12.8 - 12.9
DRAMMENBANEN KM 11.85 - 11.94
FYLLING BLOMMENHOLM
GRUNNUNDERSÖKELSER GK 2367.1-3

**UTVIDELSE TIL GENERASJONSBOLIG HALVORSENS VEI 14 GNR 9 BNR 256
BÆRUM DRAMMENBANEN KM 12,88**

BEFARINGSRAPPORT
OSLO - DRAMMEN KM 11,85 - 11,94
FYLLING BLOMMENHOLM
Ad Gk 2367,1-3

Gk 2367.3

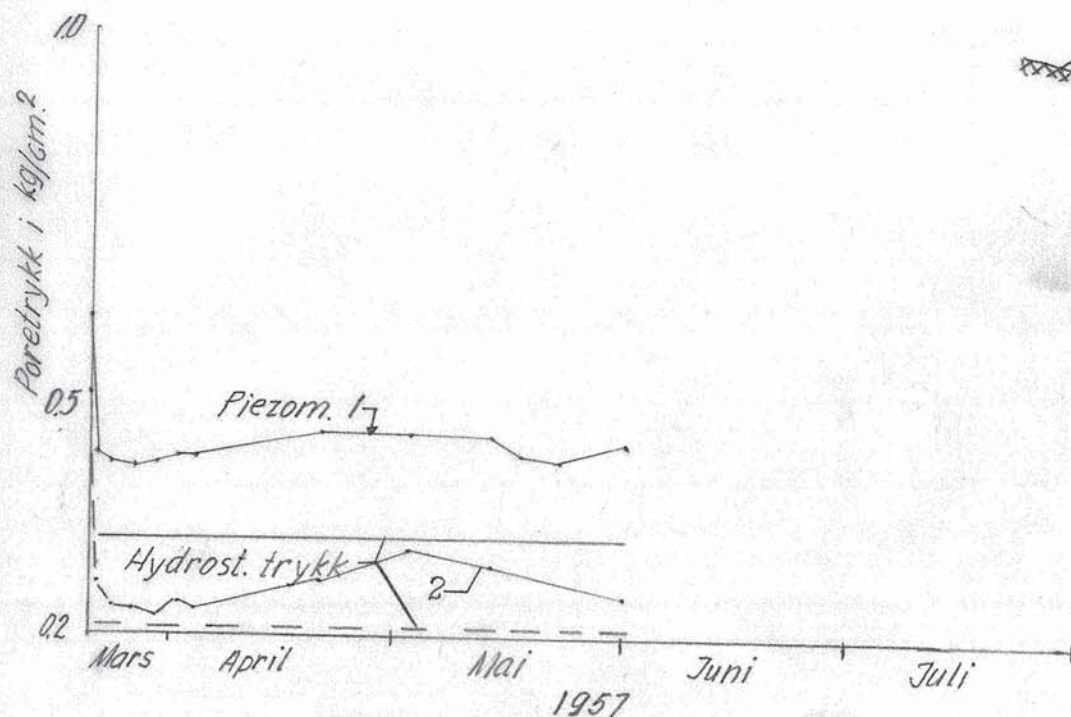
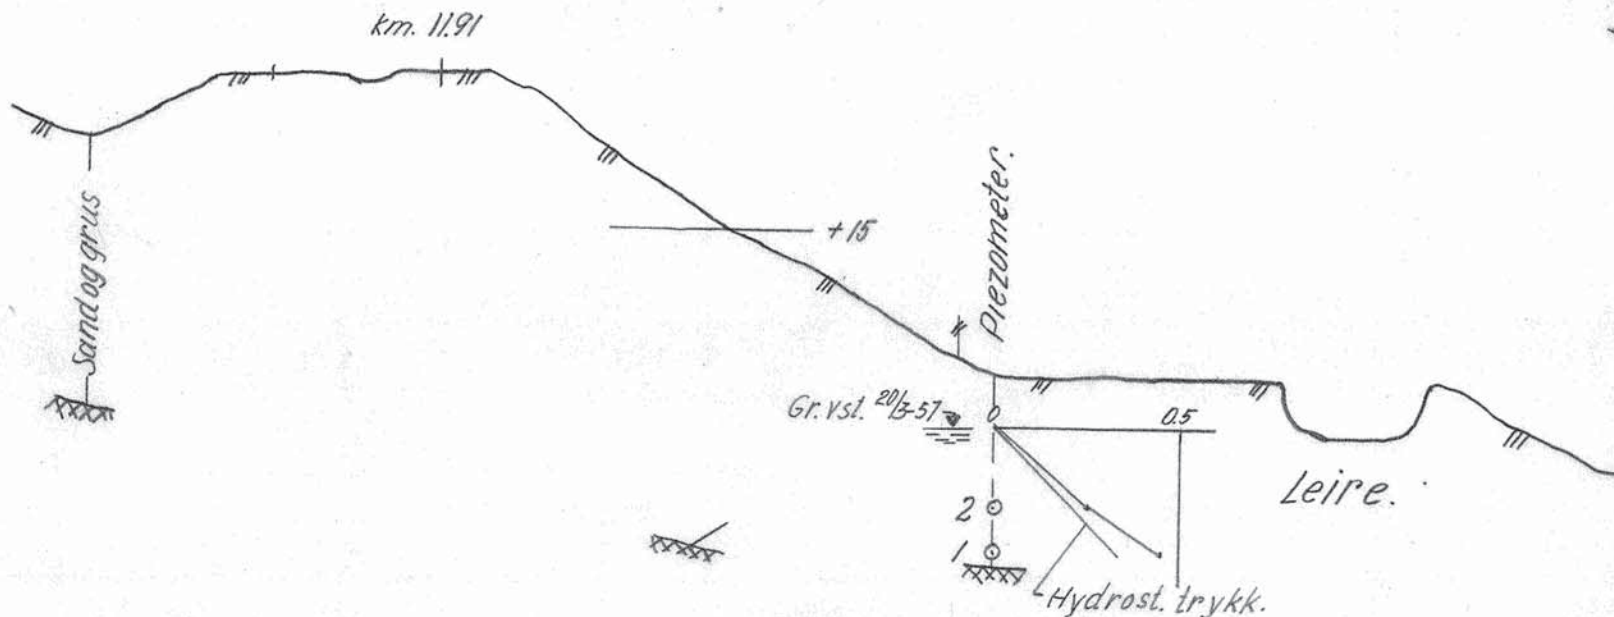
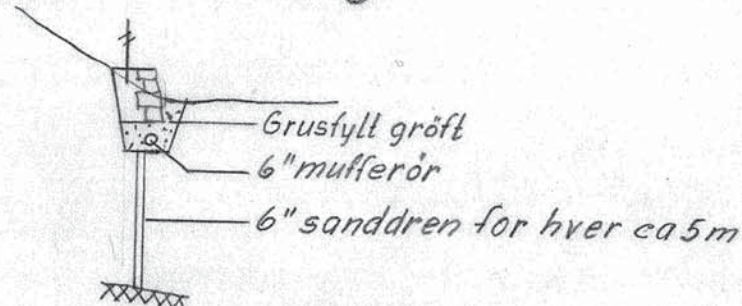
Årsaken til signing og synkning av jernbanefyllingen er rikelig vanntilførsel under fyllingen vår og høst og det er også et visst overtrykk i porevannet. Under disse forhold er det innenfor jernbanens grense ikke plass til en "naturlig" fyllingsskråning. Forholdet forvørres ved at det fjernes masse i foten og gangtrafikken påskynder bevegelsene.

Den konvensjonelle løsning med en betongmur i foten langs jernbanens grense er en kostbar løsning og er i dette tilfelle heller ikke noen varig hensiktsmessig løsning.

Det foreslås at det langs fyllingsfot fra ca. km 11,90-11,92 i ca. 20 m lengde graves en grøft til dybden 1,2 a 1,4 m under terreng. Fra bunnen av grøften settes med ca. 5 m mellomrom ned 4 stk 6" vertikale sanddren til fjell eller gruslag. Over grøftebunn legges 6" grusomhylllet kloakkrør og forøvrig fylles grøften med grov grus eller singel. Drensrøret føres til kum med røravløp i linjens tverretning. Over grøften og med fundamenteringsdybde f.eks. 0,5 m legges opp en steinmur med god dosering og med høyde ca. 0.8 m. Det kan antakelig finnes stein i fyllingen som er brukbar.

På tegningen er muren plasert ca. 1 m inn på privat grunn. Det burde være mulighet for avtale om en slik plassering idet grunneieren oppnår vesentlige fordeler. Han får tørrlagt sin gressplen og han får en dekorativ mur som kan egne seg for beplantning på toppen.

Gravearbeidet bør utføres om høsten og neppe i større lengder om gangen enn ca. 5 m. Geoteknisk kontor kan være behjelpelig med nedsetting av sanddrener.

Forslag til utbedring.

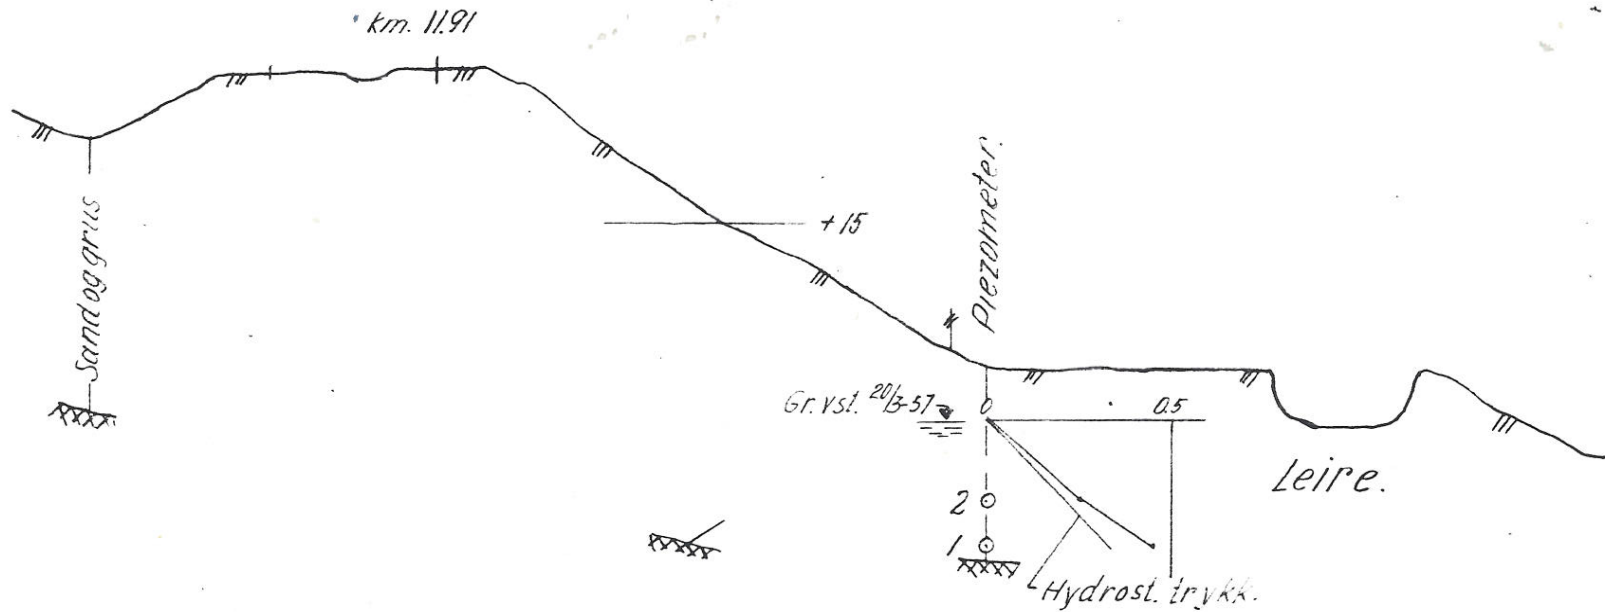
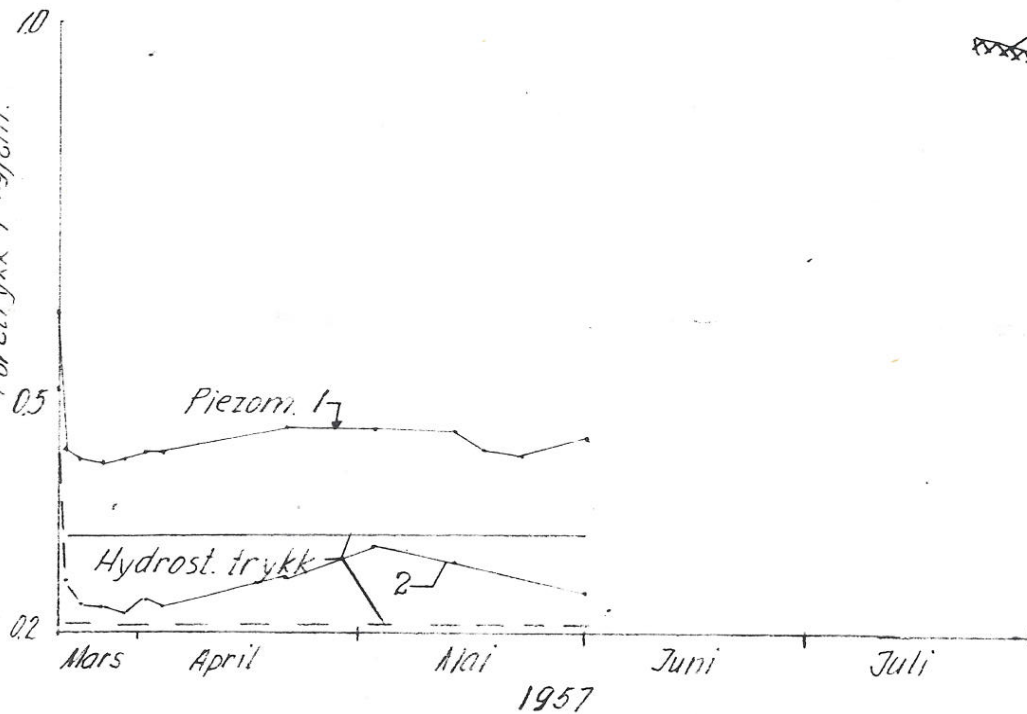
Befaringen var foranlediget av at steinmuren i foten av fyllingen trykkes ut og at flere steiner har ramlet ut på naboeiendommen.

Denne steinmuren ble oppsatt etter anbefaling fra Geoteknisk kontor på basis av grunnundersøkelser og rapport av 28.5.57. I tillegg til muren ble det gravd en drengroft til dybde 1,2 - 1,4 m og dessuten nedsatt 4 stk. 6" sanddren til fjell eller gruslag. Muren, som ligger over grøften, har antakelig en fundamenteringsdybde på ca. 0,5 m. Grunnen til at disse tiltak ble utført den gang, var signing av jernbanefyllingen som følge av stor vannføring under fyllingen vår og høst. Det er ingen stikkrenne på dette sted, og det er praktisk umulig å fange opp og lede bort vannet på oversiden for dermed å hindre vanngjennomgangen. Vi antar at grøft og mur ble utført i henhold til tegning Gk 2367,3, - forslag til utbedring. Det er usikkert hvor tykk muren egentlig er, men tegningen indikerer ca. 1,0 m. Tilstanden i dag er i hovedtrekk den at øvre steinlag i muren er skjøvet frem, enkelte steiner har rast ut. Nedre steinlag (synlig over terreng) synes stort sett å ha ligget i ro, bortsett fra partiet lengst vest hvor også dette lag har tippet frem. Det er ikke synlige bevegelser i terrenget (plønen) på nedsiden.

Hensikten med det tidligere utførte tiltak var primært å fange opp vannet som strømmer under fyllingen, gjennom en filtrerende

gröft. Dette har tydeligvis over tid ikke vært godt nok. Sannsynligvis har man ikke hatt muligheter for å utføre tiltak i det omfang som var påkrevet. Normalt ville man i tillegg til grøften også ha foreskrevet filterfylling utenpå fyllingsfoten og/eller gått dypere inn under fyllingståa med masseskiftingen. Det som nå skjer er antakelig at vann følger skråterrenget under fyllingen og delvis presser seg opp i fyllingsfot før det finner vegen til drenggrøften. Man kan tenke seg at det også i perioder skjer iskøyving bak muren.

Man har heller ikke nå de beste muligheter for 100% tilfredsstillende tiltak uten at dette griper vesentlig inn på nabo-eiendommen.

Det burde være mulig å komme til bak muren med en gravemaskin, og vi foreslår at man primært satser på å rette opp muren. I tillegg foreslås at man graver seg ned bak eksisterende mur og masseskifter til en dybde litt under murfundamentet og i en bredde ca. 1,5 m. Samtidig foreslås forsterkning av bakmuren, noenlunde som vist på skissen. På graveplanet legges fiberduk. Det fylles tilbake med grov grus eller stein. Steinmuren kan gjerne bygges med mørtel i fugene, og det anbefales satt bolter gjennom toppsteinene og ned i underliggende. Av hensyn til sikkerheten må utførelsen skje bitevis.
